**Avis délibéré**  
**de la Mission régionale d'autorité environnementale**  
**Provence-Alpes-Côte d'Azur**  
**sur le projet de plateforme logistique multimodale pour**  
**véhicules neufs à Fos-sur-Mer (13)**

**N° MRAe**  
**2023APPACA46/3480**

Avis du 24 juillet 2023 sur le projet de plateforme logistique multimodale pour véhicules neufs à Fos-sur-Mer (13)

Figure 2: Plan de masse du projet - Source : Étude d'impact

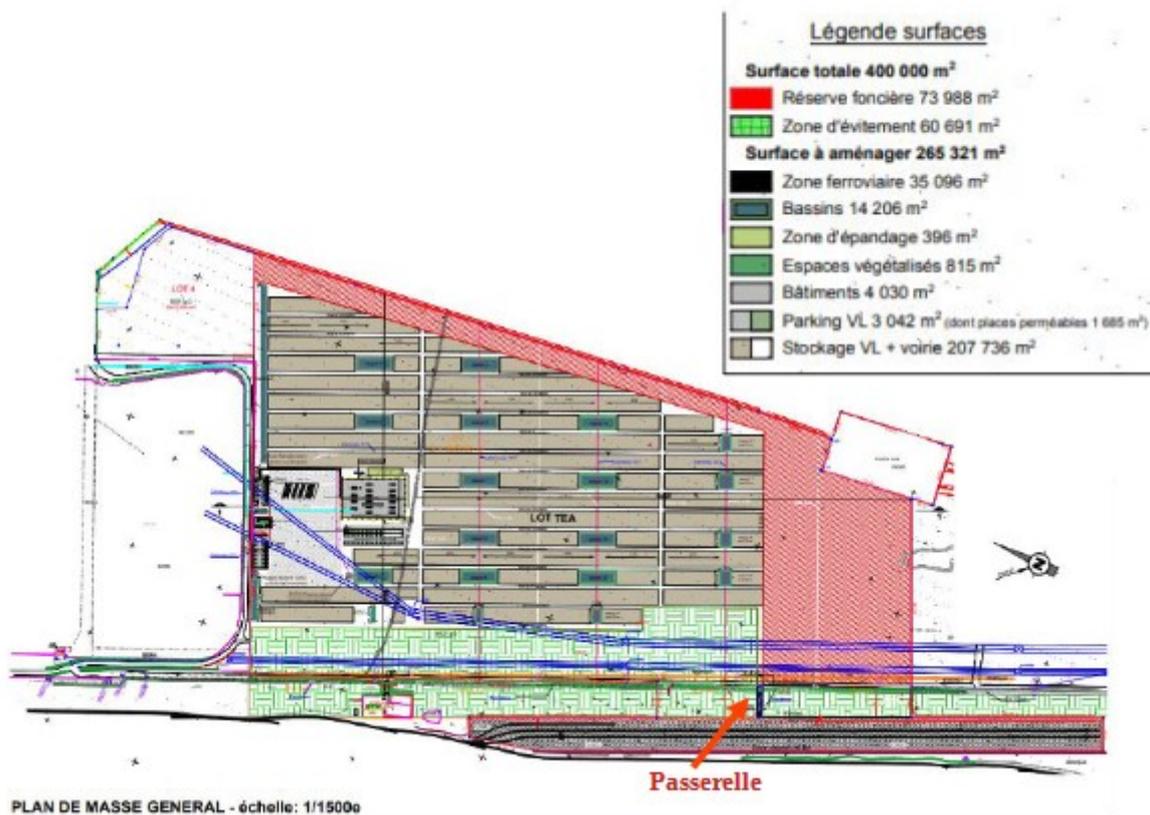
La durée des travaux est estimée à 22 mois. Les planches qui détaillent le phasage des travaux présentent deux fois la même planche 4 ; la planche représentant la phase 3<sup>8</sup> n'est pas jointe au dossier.

**La MRAe recommande d'intégrer au périmètre de l'étude d'impact le raccordement électrique des ombrières photovoltaïques au poste source (tracé et nature des travaux), de compléter l'analyse des incidences et de définir les mesures ERC en conséquence. Elle recommande également de préciser la vocation de la réserve foncière de 7,5 ha.**
